**Realizzazione nuovo Plesso Scolastico mediante
demolizione/ricostruzione e contestuale nuova costruzione
(Scuola via Valerio Valentini Rosa Rosa Galanti materna
comunale) nel Comune di Venarotta (AP)**

**Con la presente Integrazione l'ATI apporta alcune specifiche in merito al progetto dell'Offerta
Tecnica**

SOLUZIONE PROPOSTA CON LA SPECIFICA

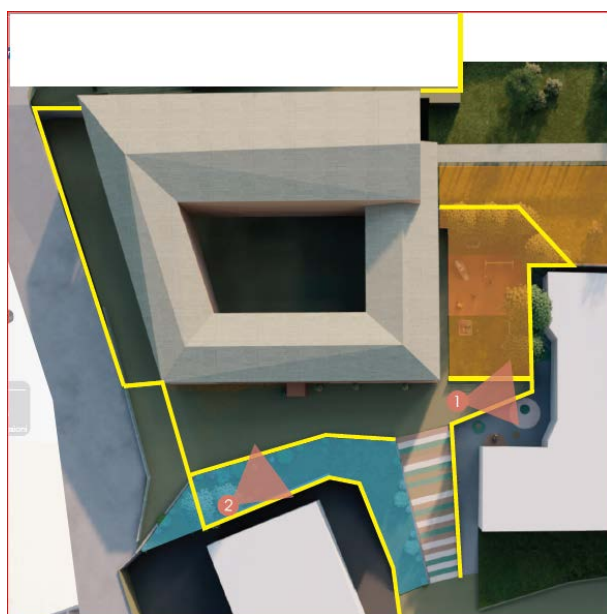
M3.3 Migliorie su rivestimenti in pietra

M3.3.a Rivestimento con lastre di pietra Trani

Si precisa che le quantità del rivestimento con lastre di pietra Trani offerto, al contrario di quanto si vede sull'elaborato progettuale consegnato, comprende anche il finale del muretto non rappresentato in modo da uniformare lo spazio antistante all'ingresso. Compreso ogni onere e magistero al fine di restituire un'opera finita e a opera d'arte.

ELABORATO GRAFICO OGGETTO DELLA SPECIFICA

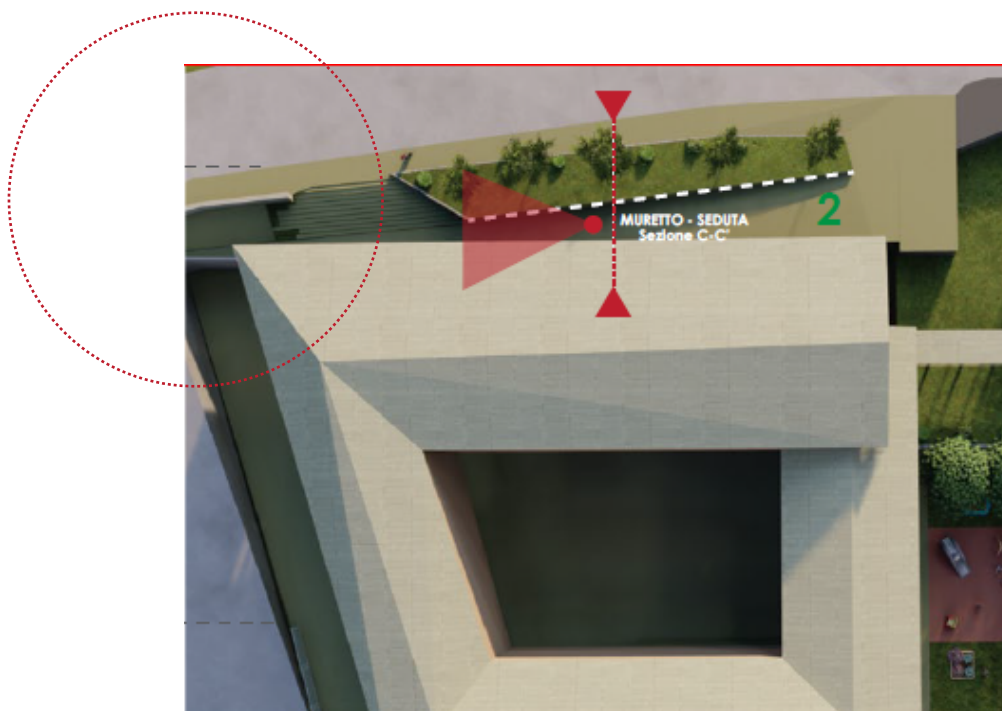
**M7.1 Migliorie dell'accesso da Via Nardi fino al piazzale sud del plesso scolastico e contestuale
miglioria dei relativi spazi a cielo aperto. M7.1.a Pavimentazione ingresso da Via Nardi e
percorso laterale ad est con Granuresina**

Si precisa che la scalinata che accede al plesso scolastico da Via Nardi, verrà rivestita con la stessa tipologia di granuresina offerta per tutta la pavimentazione, ma si specifica che l'alzata degli scalini sarà realizzata in pietra naturale in modo da creare un ciglio solido della pedata. Compreso ogni onere e magistero al fine di restituire un'opera finita e a opera d'arte.
